Ref. CONTRATO DE OBRA LP-003 de 2023 **OF-INT-OBR-001-2025**

Asunto: Requerimiento no conformidades de obra

ACTA TECNICA DE COMITÉ DE OBRA No. 01

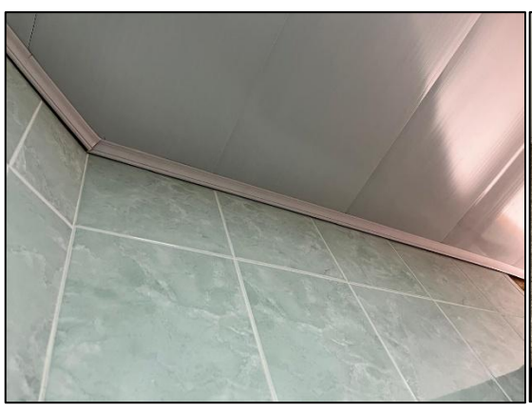
Por otra parte, se deja en constancia que el sanitario que se debía pegar en juzgado No. 2 205 civil circuito tiene serias afectaciones por lo que se solicita el cambio del inodoro en su totalidad.

REGISTRO FOTOGRAFICO

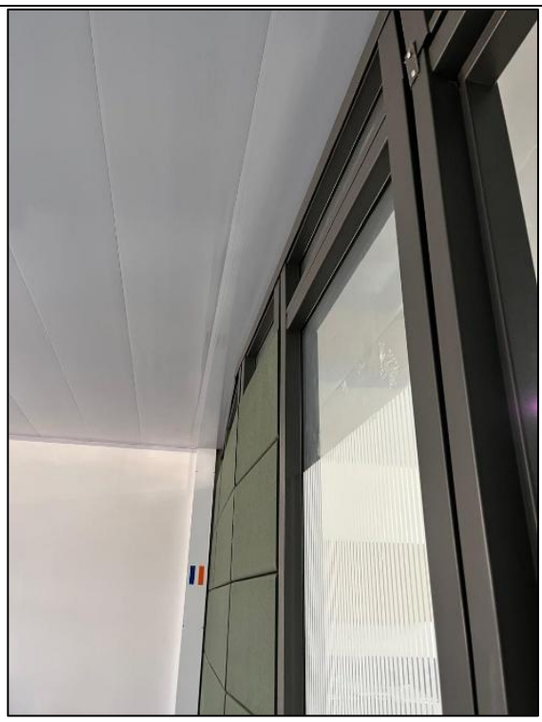
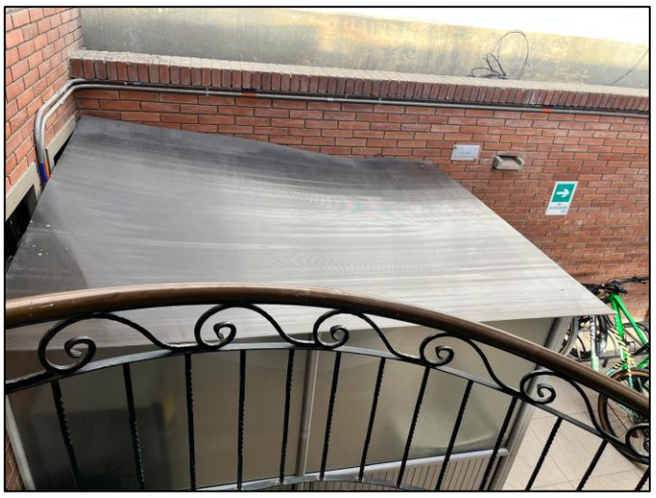
Siendo las 4:00 pm se da por finalizado el recorrido de obra en el que se concluye que existe un déficit en la aplicación de la pintura 3 manos sobre muro y bajo placa, se evidencia pintura con poros además de acumulaciones de material entre las canaletas eléctricas y los mismos muros.

Se denotan muros con estuco sin lijar que impiden que la superficie se vea uniforme evidenciando procedimientos de baja calidad.

Que pasados aproximadamente 45 días de la entrega de las instalaciones intervenidas por el consorcio TITAN se observa como la pintura se está soplando en

los muros, que además de esto se presentan filtraciones en el segundo piso donde se hizo el cambio de la viga canal.
